Genève: RN 1a, pont sur le Rhône — Concours de projets

Extrait du rapport du jury

6e rang, 5e prix (25 000 Fr.): **Zwahlen et Mayr SA,** ingénieurs; **Mouchet et Dubois,** ingénieurs; **J. Bugna,** architecte; **J. Olsommer,** ingénieur, problèmes énergétiques

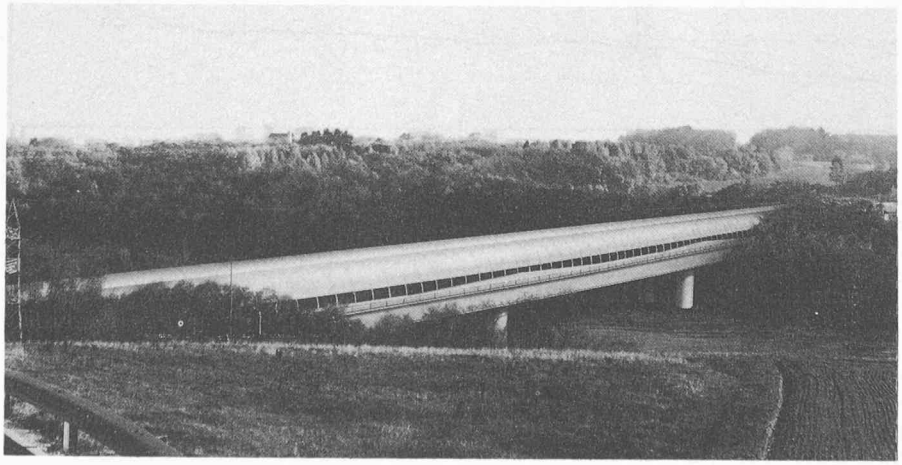
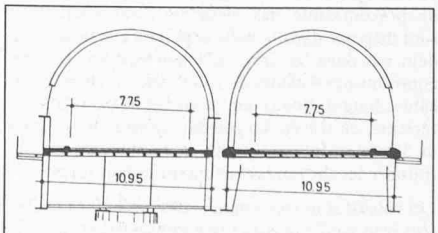
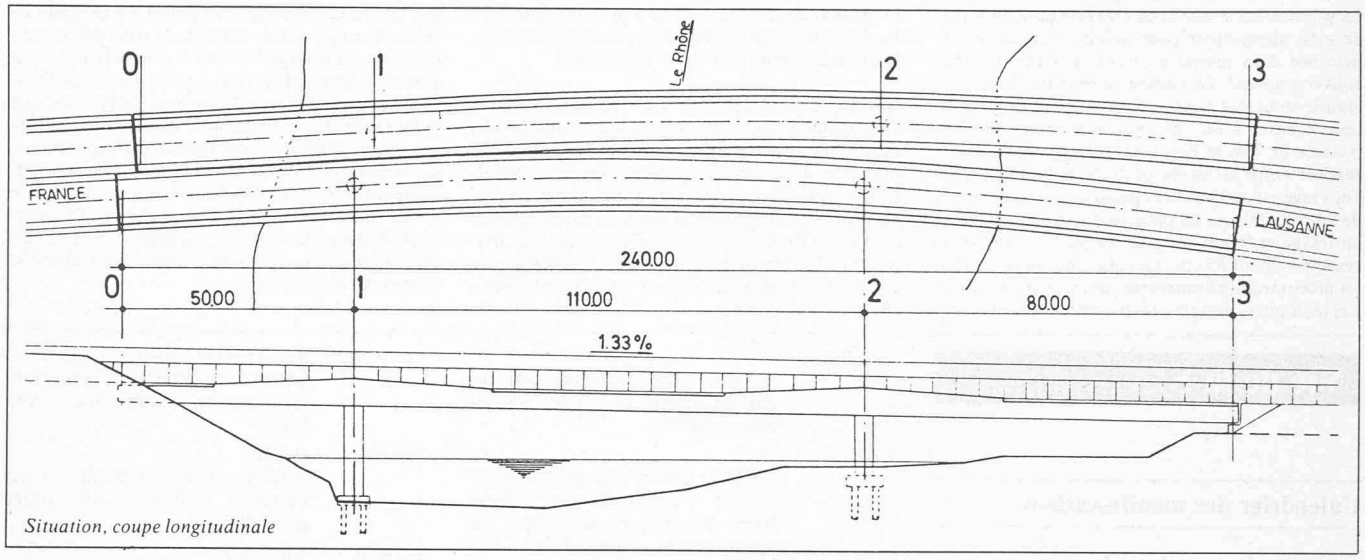
La conception de l'ouvrage est essentiellement déterminée par sa couverture. Le choix de 3 portées, avec une passe centrale de 110 m est judicieux et ne nécessite que la construction de deux piles uniques par pont. La rigidité importante de ces piles explique le choix judicieux d'un pont fixé sur la culée sud. La section transversale est inhabituelle, puisque les poutres maîtresses se trouvent à l'extérieur du tablier, mais cette solution s'intègre parfaitement à la conception générale de l'ouvrage. L'utilisation des entretoises comme appuis du tablier en béton armé est une excellente solution qui permet de limiter l'épaisseur de la dalle. Le choix du système de voûte adopté pour la couverture est simple et sa légèreté n'augmente que très peu la quantité de matériaux mis en œuvre.

Les fondations de l'ouvrage répondent aux recommandations du rapport géotechnique. Toutefois, le mode de construction prévu est perfectible. Le projet proposé exige un système de ventilation sur une longueur de 2,8 km au lieu d'un système de ventilation sur 1,9 km (tunnel de Vernier). Le coût de la ventilation (installation et exploitation) devient onéreux. Ce pont, recouvert d'une voûte semi-cylindrique métallique avec une isolation thermique, assure une protection contre le bruit complète et efficace.

Composite de par sa conception, ce projet apparaît ingénieux et cohérent. Son caractère architectural s'apparente à certaines constructions aéronautiques. Par son volume et sa forme, ce projet a un impact visuel important sur le paysage et n'est pas intégré au site. Le projet est peu satisfaisant quant à l'intégration. Malgré sa cohérence, il y a disproportion entre le coût et l'impact visuel par rapport aux avantages procurés par les adaptations aux conditions climatiques et à la protection contre le bruit, qui donnent entière satisfaction. Le coût est très élevé.

7e rang, 6e prix (20 000 Fr.): **Epars et Devaud SA,** ingénieurs; **J. Hacin,** architecte

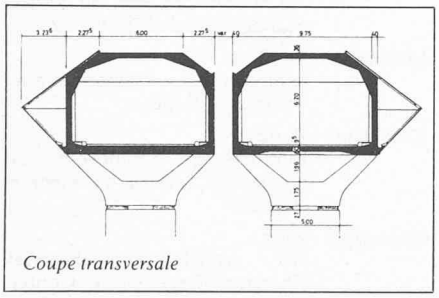
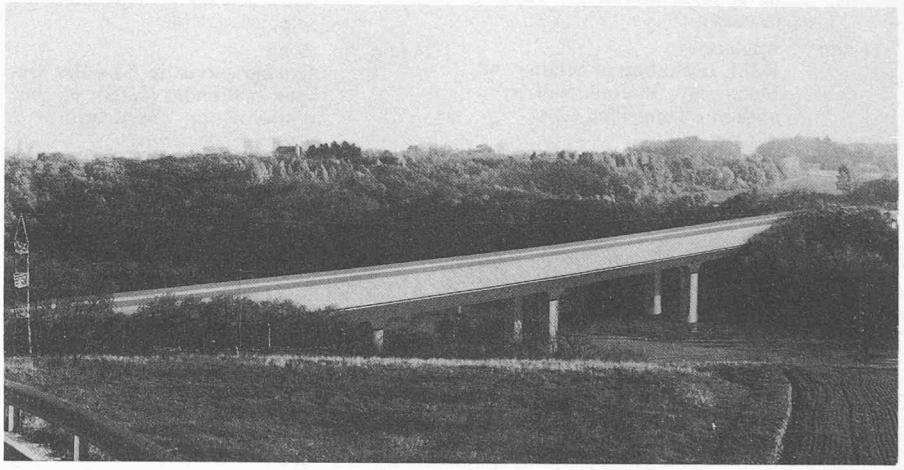
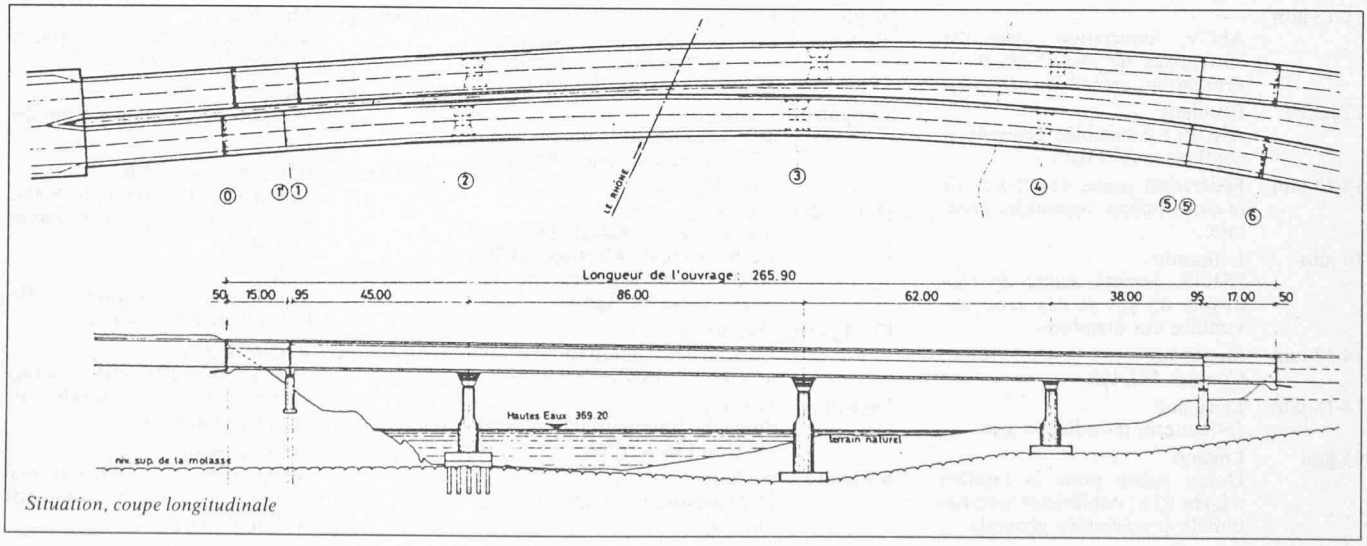
La solution inhabituelle de créer un pont en forme de tube autoporteur peut séduire étant donné la présence d'un tunnel au nord et d'une tranchée couverte au sud. La hauteur intérieure de 6,30 m, choisie pour des raisons d'éclairage et de ventilation, conduit à une hauteur importante de construction de 7,26 m hors tout. L'élancement, soit le rapport entre la travée centrale et la hauteur de l'ouvrage est de 11,8. Les épaisseurs du tube varient de 36 cm à 90 cm. La dalle inférieure est de 36 cm en travée et 60 cm sur pile, les piédroits de 40 cm respectivement 65 cm. La dalle inférieure du tube est précontrainte localement sur les piles en rivière. Les trois piles centrales de chaque tablier sont constituées par des fûts massifs de 5 m de diamètre à la base et 3,0×5,0 m rectangulaires avec raccord elliptique au-dessus du niveau 371 m environ.

Aucune considération n'a été faite concernant la déformabilité de la structure plissée dans le sens transversal et l'effet des tirants. Les fondations des piles 3 et 4 ne sont pas conformes aux exigences fixées par le rapport géotechnique en ce qui concerne le niveau d'appui sur la molasse. Le projet proposé exige un système de ventilation sur une longueur de 2,8 km au lieu d'un système de ventilation sur 1,9 km (tunnel de Vernier). Le coût de la ventilation devient onéreux.

Du fait de sa volumétrie, ce projet a un impact visuel important sur le paysage. Il n'est pas remarquable sur le plan esthétique. A première vue, d'aspect unitaire et effilé, l'ouvrage ne paraît pas abouti. En effet, à l'examen de la coupe, on constate que la forme découle non pas de la structure de l'ouvrage, mais de l'adjonction d'éléments rapportés. – L'ouvrage présenté est original. Il est très massif et comprend des choix constructifs tels qu'absence de nervures de raidissement, grande épaisseur moyenne de béton de l'exécution. Au point de vue de l'esthétique et de l'intégration, ce projet n'est pas satisfaisant. Le coût est très élevé.
